**AVIS RELATIF À LA PROTECTION
CONTRE LES EVENTUELS EFFETS NOCIFS ET NUISANCES
PROVOQUÉS PAR LES RAYONNEMENTS NON IONISANTS
GÉNÉRÉS PAR DES ANTENNES ÉMETTRICES STATIONNAIRES**

Commune : LIBIN - Exploitant : PROXIMUS

Référence exploitant : 61RHT_01

Rapport n° 2580 / 2025

Figure 1 : Vue en plan des lieux de séjour et des points de contrôle

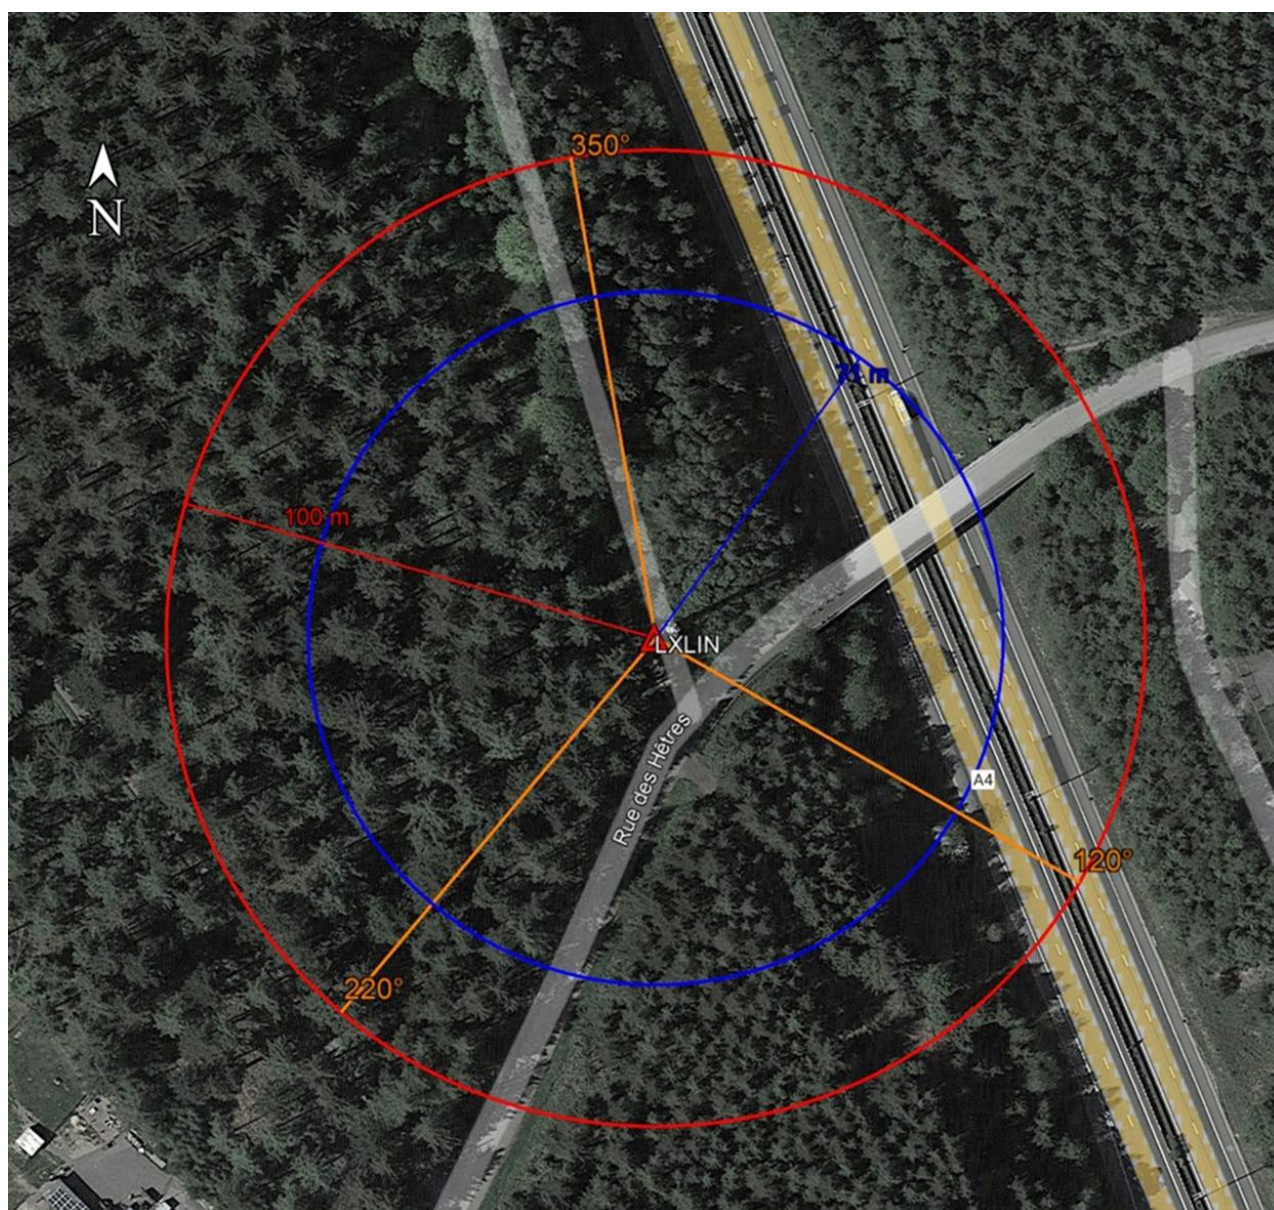
- le numéro du point de contrôle repris sur un des plans de la figure 1;
- le numéro du LS dans lequel se trouve le point de contrôle de la 1^{ère} colonne ;
- l'atténuation d'obstacle prise en compte pour le calcul de l'indice d'exposition dans le LS ;
- le résultat du calcul de l'indice d'exposition.

N° point de contrôle	LS	Atténuation (dB)	Indice d'exposition relatif à la limite par installation IE_i
Aucun lieu de séjour ne se trouve dans la zone où la limite d'immission pourrait être atteinte

En ce qui concerne les antennes de l'installation mentionnées dans le tableau 1, la distance maximale à laquelle la limite pourrait être atteinte, à l'extérieur, est égale à 99,6 m. S'il n'y a pas de LS à une distance inférieure, les antennes respectent forcément la limite d'immission.

Dans le cas des LS situés à l'intérieur des bâtiments, une atténuation d'obstacle est prise en compte et il en résulte que la distance maximale à laquelle la limite pourrait être atteinte se réduit à 71,0 m.
